# 第1回原子力安全専門部会会合に関する補足説明

平成29年1月19日

九州電力株式会社

図1 炉心損傷頻度の寄与割合 (レベル1PRA結果)

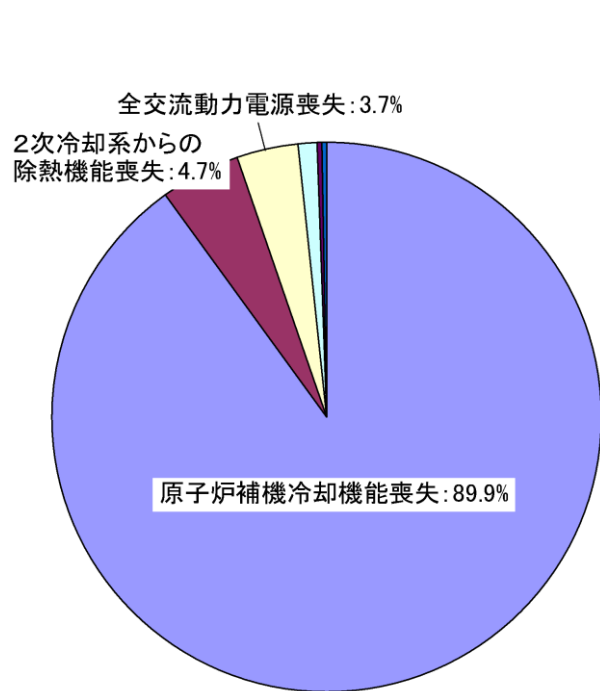
## ① 事故シーケンスごとの生起確率について (1/4)

- 新規制基準の設置変更許可申請においては、設置許可基準規則等に基づき、レベル1PRA（内部事象、地震、津波及び停止時）及びレベル1.5PRA（内部事象）を実施し、事故シーケンス及び格納容器破損モードごとの発生頻度を評価している。
- 評価結果（運転中）のポイントは以下の通り。
  - ・ レベル1PRAでは、原子炉補機冷却機能喪失時にRCPシールLOCAが発生する事故が、炉心損傷頻度の約9割を占めている。
  - ・ レベル1.5PRAにおいても、同事故の発生から炉心損傷に至り、水蒸気や非凝縮性ガスの蓄積により格納容器が過圧破損するモード（ $\delta$ モード）が、格納容器機能喪失頻度の約9割を占めている。

図1 エクセスLOCA発生時（RCS高温側配管全ループ破断）の原子炉格納容器圧力の推移

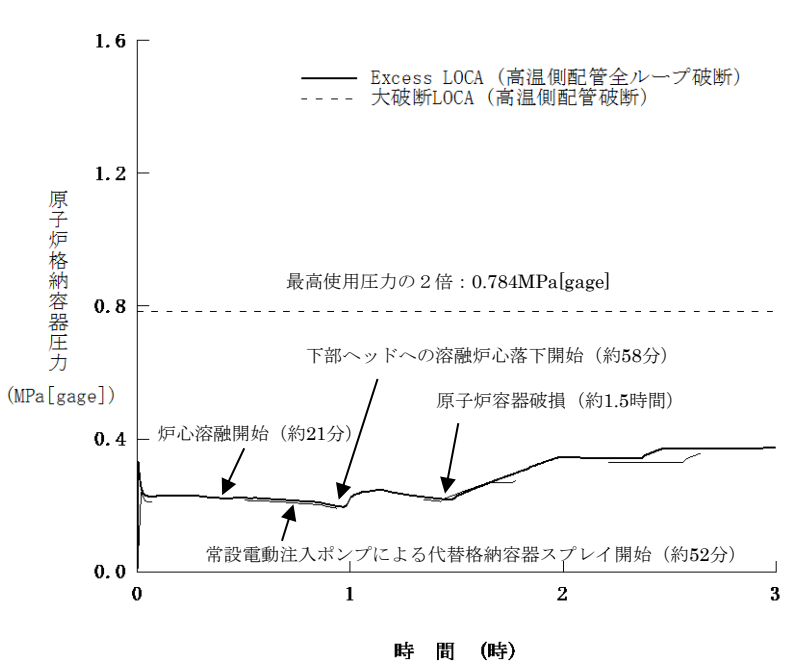
### ③ 想定外の地震や津波などによって、例えば、配管が破損したら、どのようなになるのか

○設計を超える地震により複数の一次冷却材配管が同時に破損し、大破断LOCAを上回る規模のLOCA（エクセスLOCA）が発生した場合の評価を行っている。この結果、常設電動注入ポンプによる代替格納容器スプレイ及び格納容器再循環ユニットによる格納容器内自然対流冷却により格納容器の健全性を確保できることを確認している。

図1 原子炉格納容器圧力に応じた原子炉格納容器からの漏えい率

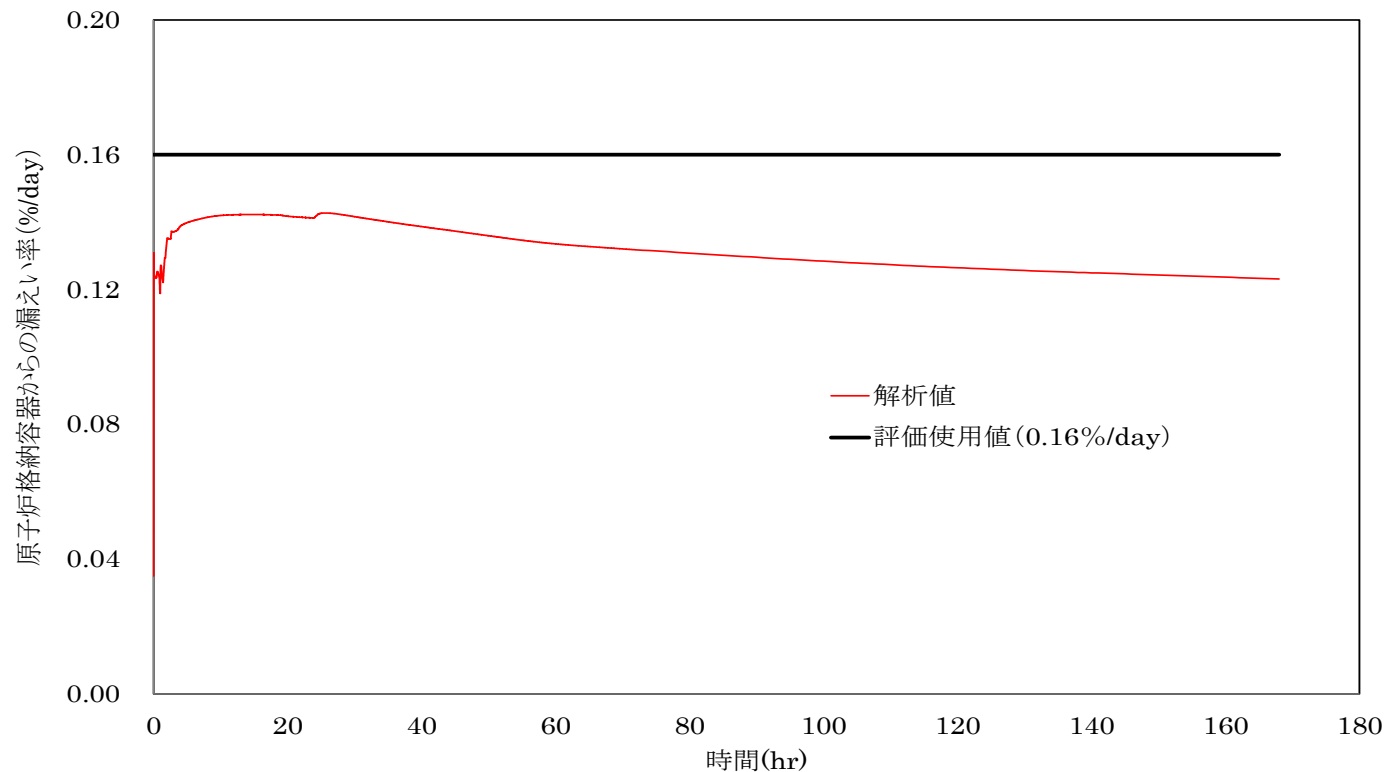
#### ④ セシウム137 (Cs-137) の放出におけるほう酸の影響について

○Cs-137の放出量評価において、炉心内蓄積量は炉心熱出力に対して定常誤差を考慮した上限値を設定していること、放出量は原子炉格納容器圧力からの漏えい率に余裕を見込んだ値等、保守的な条件にて評価を実施していることから、評価結果は保守性があると判断しており、ほう酸の影響については考慮していない。

図1 原子炉格納容器圧力に占める水蒸気及び水素の分圧（絶対圧）の推移

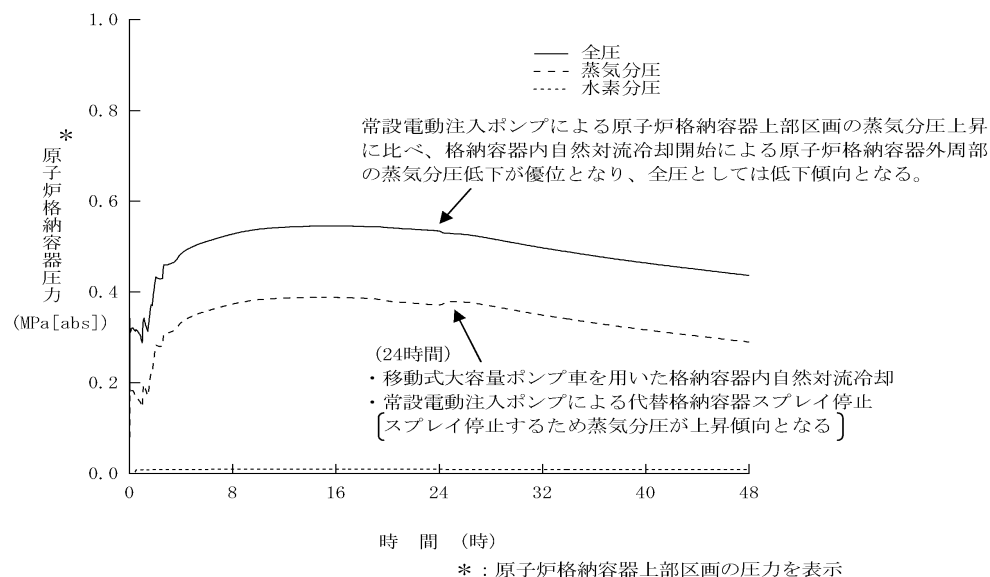
## ⑤ 格納容器過圧破損において、水素再結合装置（PAR）及び電気式水素燃焼装置（イグナイタ）の効果을期待しない根拠について

○評価の結果、図1に示すとおり、原子炉格納容器内の水素分圧は、全圧約0.5MPa[abs]に対して0.01MPa[abs]程度であり、原子炉格納容器圧力に与える影響は小さいことが明らかとなっている。

○解析は、原子炉格納容器圧力の観点で厳しくなるよう、PAR及びイグナイタの作動については期待していないが、PARによる発熱反応が原子炉格納容器圧力に与える影響を評価している。

○この結果、PARによる発熱量は、炉心崩壊熱の約2%であり、原子炉格納容器圧力に与える影響は小さい。

図1 原子炉格納容器内の平均水素濃度の推移

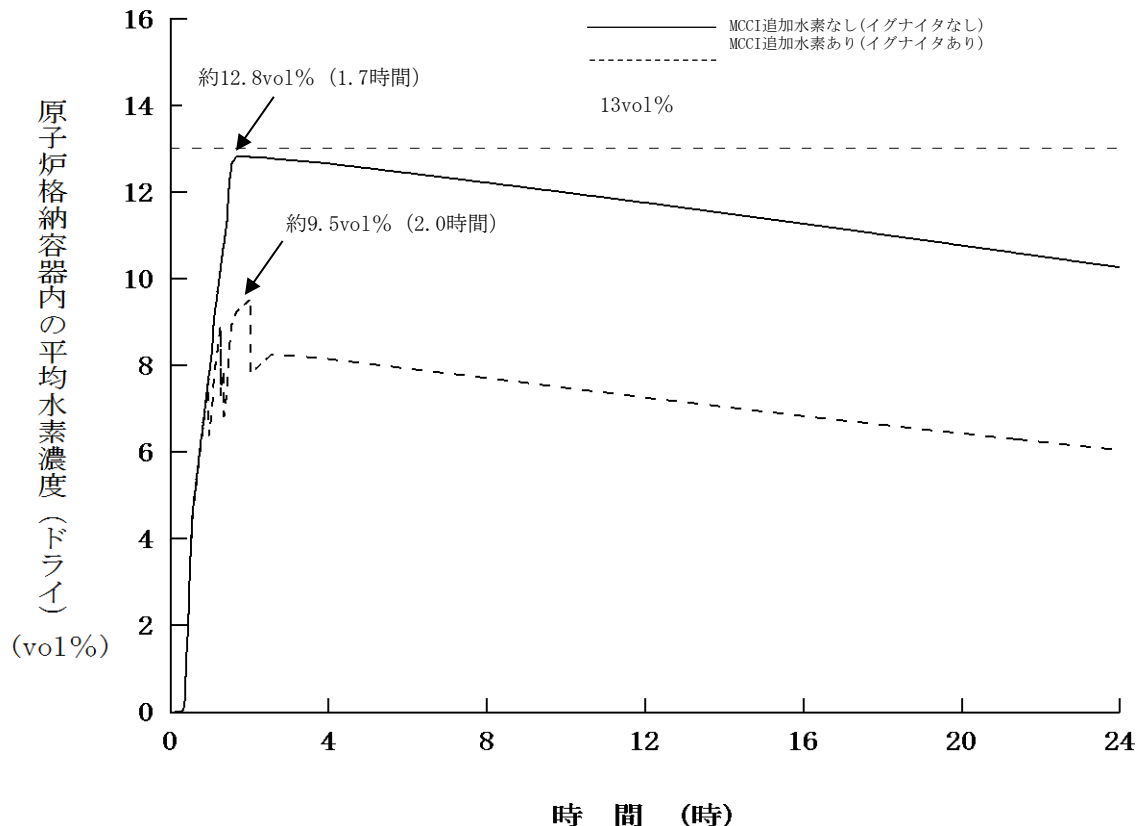
## ⑦ 電気式水素燃焼装置（イグナイタ）による水素処理について

- 格納容器破損防止対策として整備したイグナイタについては、水素濃度の観点で厳しくなる「大破断LOCA時に低圧注入機能及び高圧注入機能が喪失する事故」において、有効性を確認している。
- 本評価では、溶融炉心の拡がりの不確かさを考慮して、溶融炉心・コンクリート相互作用（MCCI）によって発生する水素を考慮している。
- 評価の結果、イグナイタによる水素処理を考慮することにより原子炉格納容器内の水素濃度は最大約9.5vol%となり
